質問確認事項

施設見学会で確認された事項

1 F

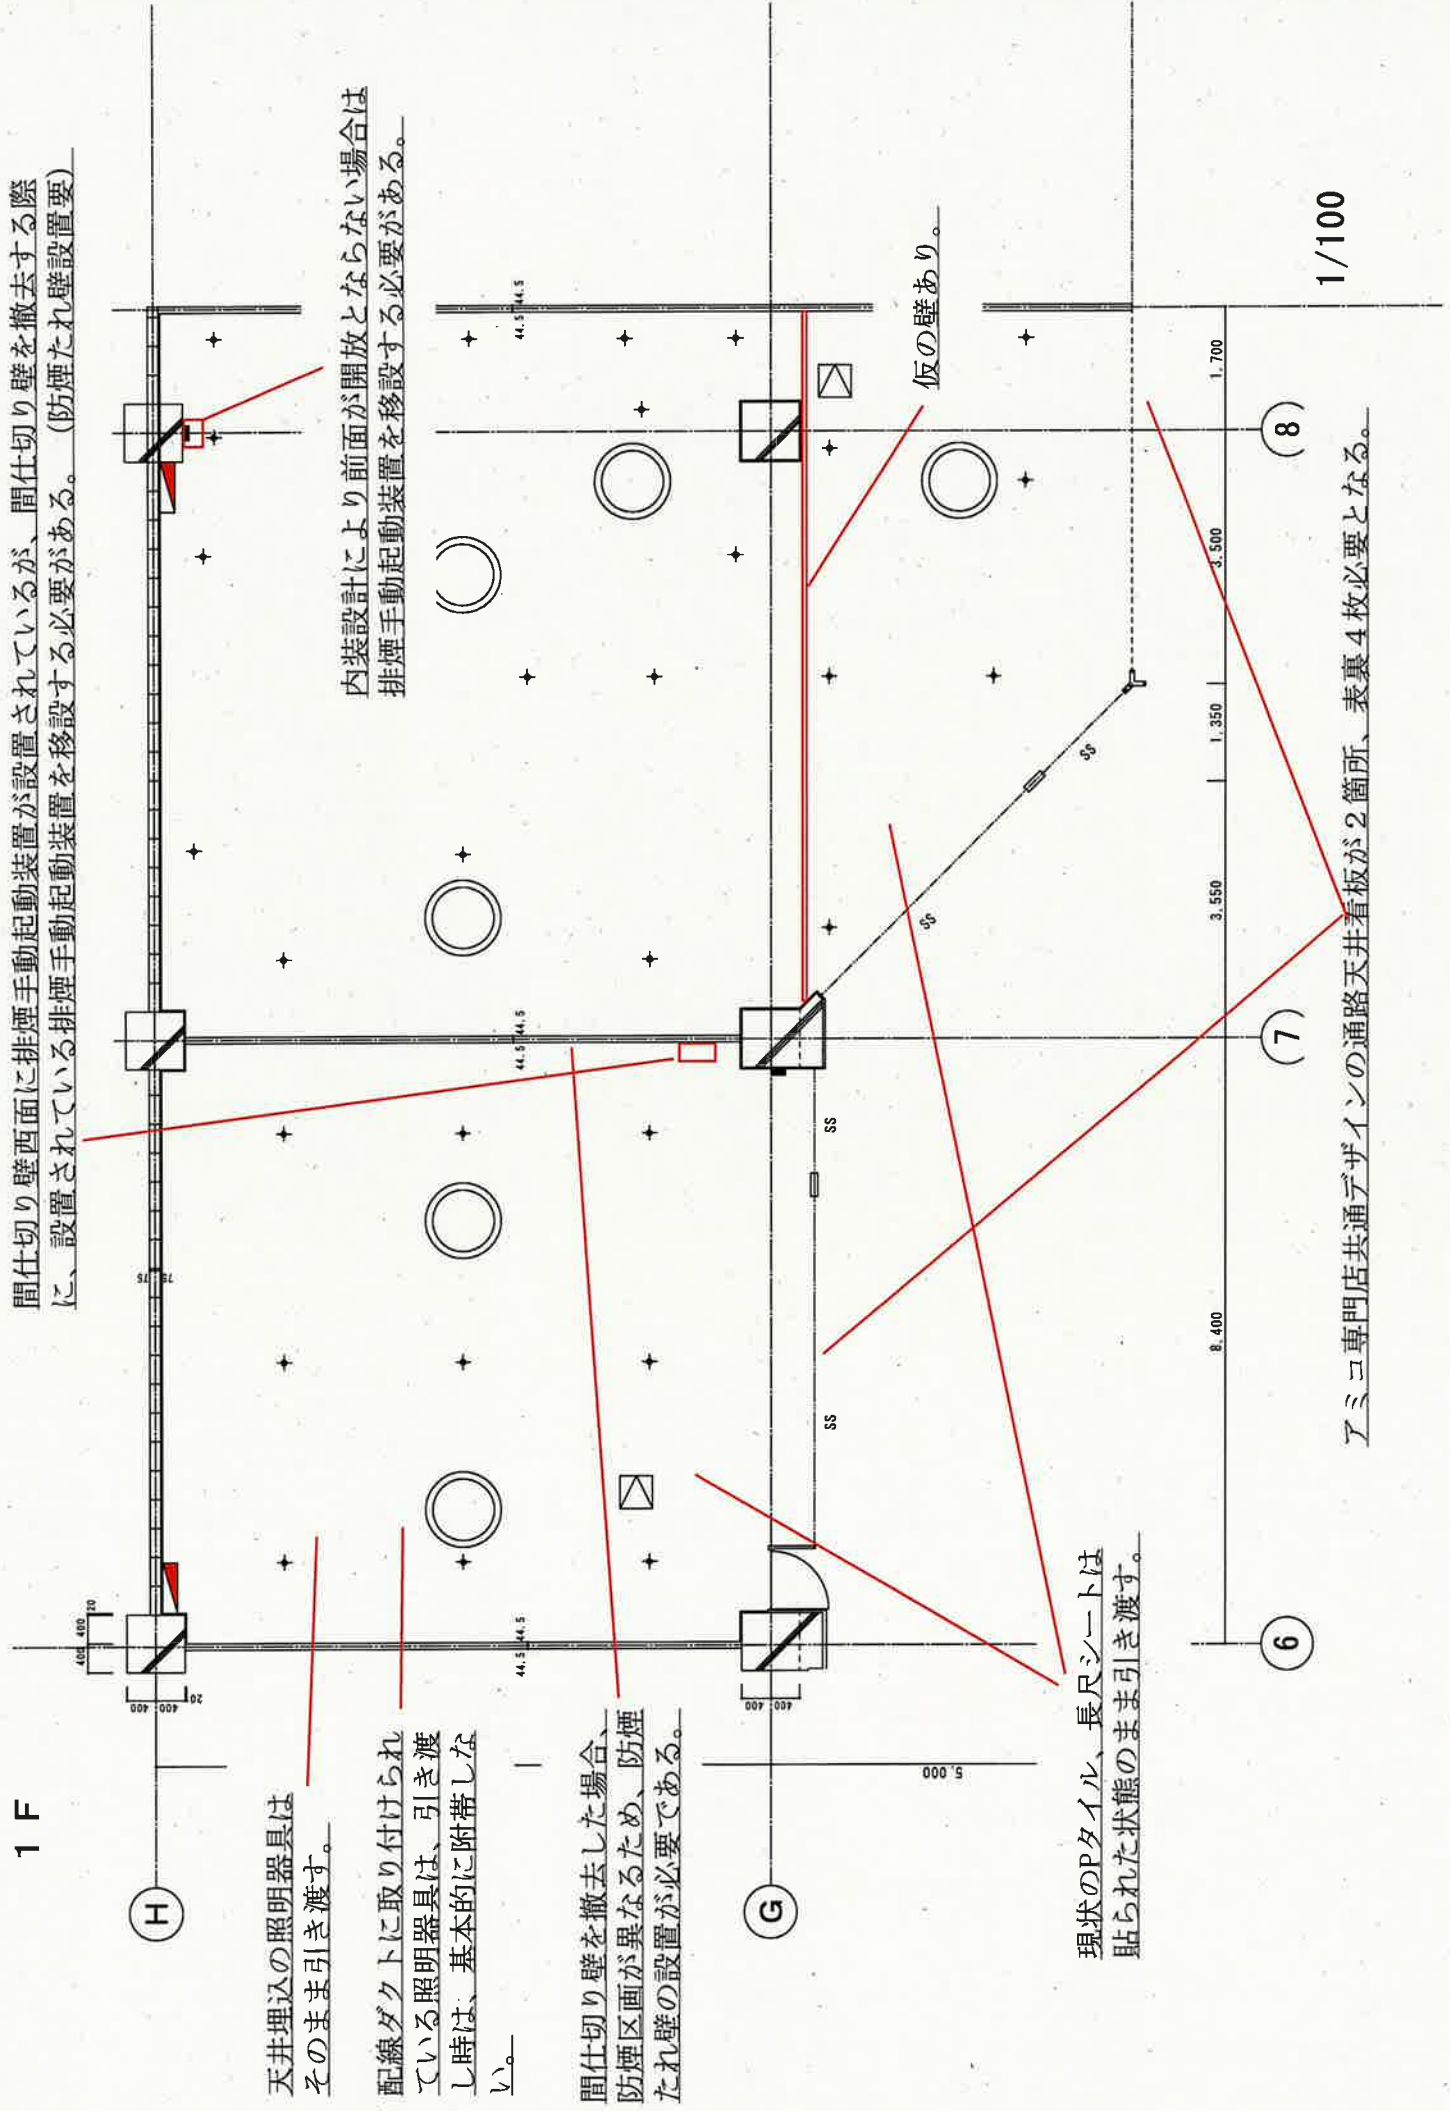
天井埋込の照明器具はそのまま引き渡す。

配線ダクトに取り付けられている照明器具は、引き渡し時は、基本的に附帯しない。

間仕切り壁を撤去した場合、防煙区画が異なるため、防煙たれ壁の設置が必要である。

間仕切り壁西面に排煙手動起動装置が設置されているが、間仕切り壁を撤去する際に、設置されている排煙手動起動装置を移設する必要がある。(防煙たれ壁設置要)

内装設計により前面が開放とならない場合は排煙手動起動装置を移設する必要がある。

現状のPタイル、長尺シートは貼られた状態のまま引き渡す。

仮の壁あり。
